Bijlage 7: Toets op bijlage 4 door expertpanel 7 januari 2013

Bijlage 4: Reglementen die relevant zijn voor veilige afstanden van scheepvaart

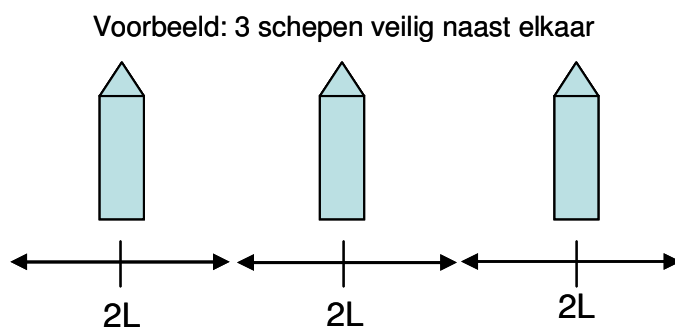
Het panel adviseert rekening te houden met de mogelijkheid dat in de toekomst meerdere grote schepen naast elkaar kunnen zijn en te overwegen of in de toekomst de verkeersbaan breed genoeg zal zijn voor 4 maatgevende schepen naast elkaar. De werkgroep meldt dat inderdaad een tendens waarneembaar is dat grote containerschepen kiezen voor de Noord-West route vanwege de aanwezige ruimte.

Het panel adviseert nader uit te werken dat de breedte theoretisch berekend is, wat niet wegneemt dat de scheepvaart in minder ruimte kan inhalen. Ook toelichten dat 2L bedoeld is voor capaciteitsberekening, niet voor gebruik in de praktijk.

Fig. 3.3

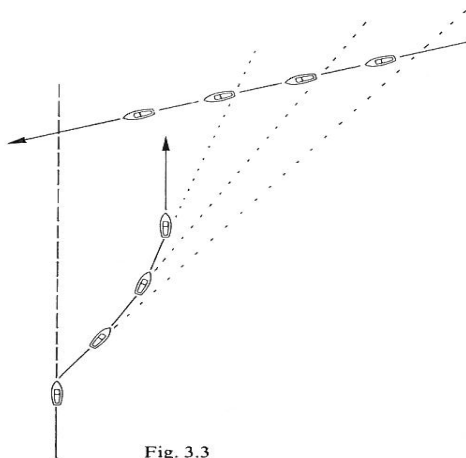
Het panel adviseert koerskruisingen bij slecht zicht toe te voegen. Het voorschrift aan sich heeft betrekking op elk soort zicht.

Het panel stelt ook voor om een ruimere marge bij slecht zicht te nemen en geeft hiervoor 4 mijl aan; de voorafstand cq. reactieafstand is 2 mijl, vervolgens de 2 mijl voor het uitvoeren van de actie cq. stoppen. Alhoewel dit een eerste schatting is, vindt het panel een afstand van 2-3 mijl absoluut te laag.

Het panel verzoekt om te spreken van 'koers wijzigen', wanneer het over grotere afstanden gaat, in plaats van over 'uitwijken'. Uitmijken kan leiden tot een rondtorn, koerswijzigingen niet.

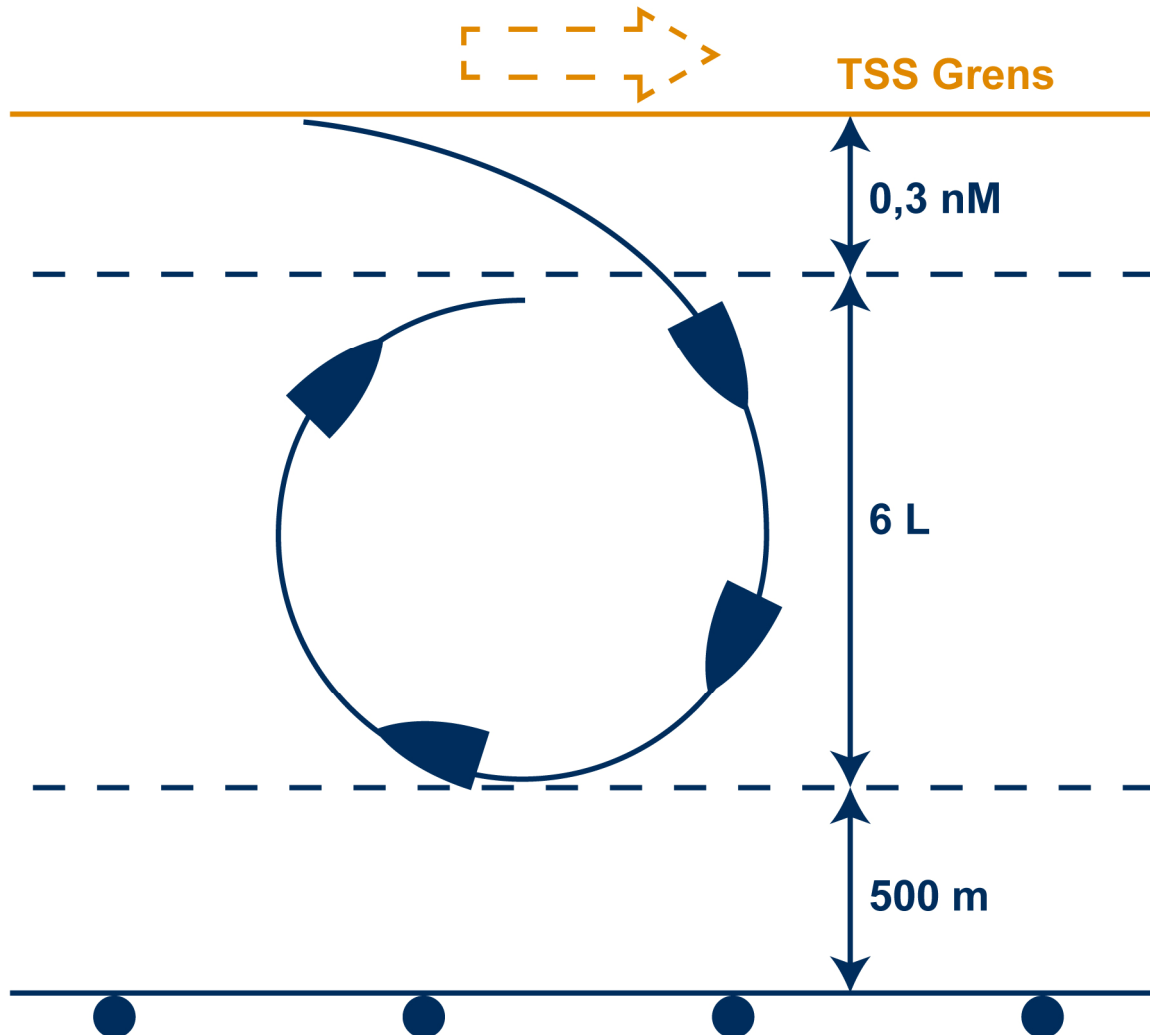
Het panel adviseert om hier de hardheid van de 500m te bespreken.

Het panel is van mening dat de 0,3 NM realistisch en niet te ruim is; er is een risico op een blackout bij een rondtorn, reden waarom vaak minder roer gegeven wordt.

Bovendien is het soms een order, bv bij de cruisevaart, om niet meer dan zoveel graden te draaien. Daarnaast is er nog geen rekening gehouden met de human factor zoals wanneer je exact start met het inzetten van een manoeuvre.
